改善箇所説明図

基準不適合箇所

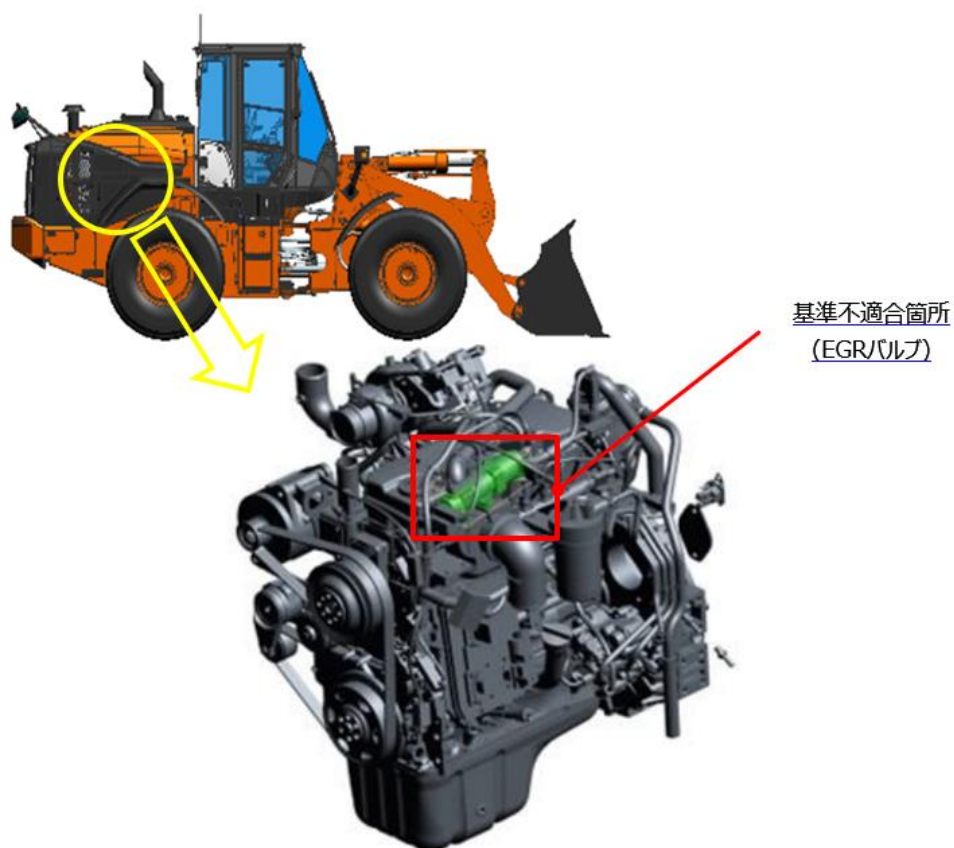
ショベル・ローダのエンジン排気ガス再循環装置において、再循環させる排気ガス流量を調整するバルブ (EGR バルブ)の組付け手順が不適切なため、EGR バルブに亀裂が発生して排気漏れに繋がり、排出ガスが基準値を満たさなくなるおそれがある。

全車両、正しい組付け手順で新品の EGR バルブに交換を実施する。

EGR バルブ取付ボルトに白ペンでマーキングを行う。
